NT_2020_012	REV. : 01	NOTE TECHNIQUE	LAFON
	DATE : 22/09/2020	REPLACEMENT DES CARTES IGEM	
Ancienne Réf. : X	PAGE : 1/2

1 OBJET ET DOMAINE D'APPLICATION / PURPOSE AND APPLICATION FIELD

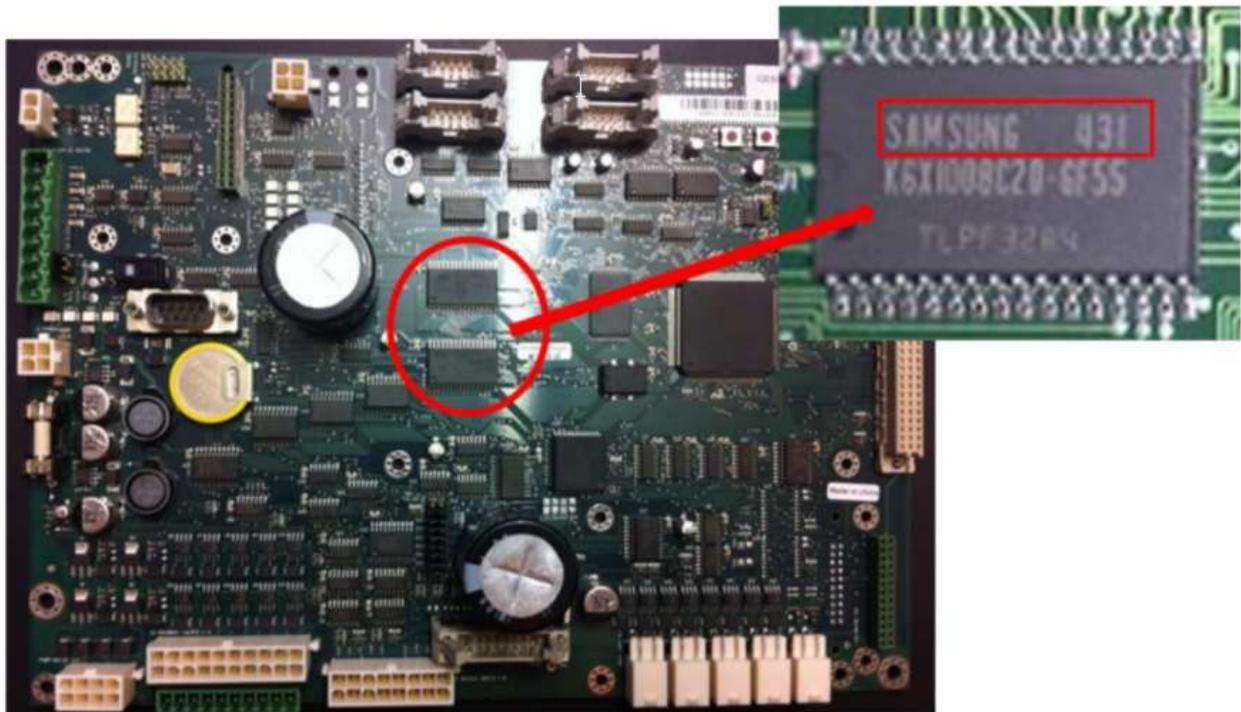
Les puces SRAM ont été identifiées comme défectueuses de 2004 à 2005.
Les cartes de cette période ne doivent plus être installées sur les pompes car elles peuvent causer des problèmes mémoires.

*SRAM chips were identified as defective from 2004 to 2005.
Cards from this period should no longer be installed on the pumps as they may cause memory problems.*

Vérifier les puces SRAM comme sur l'image ci-dessous. Si la puce est de la marque SAMSUNG, elle ne doit pas avoir un nombre inférieur à 550.

Check SRAM chips as in the image below. If chip is of SAMSUNG brand it should not have a number below 550.

Si la puce est comme cela alors elle doit être écartée et pas utilisée sur les pompes.

If chip is like that then it should be discarded and not used on any pumps.
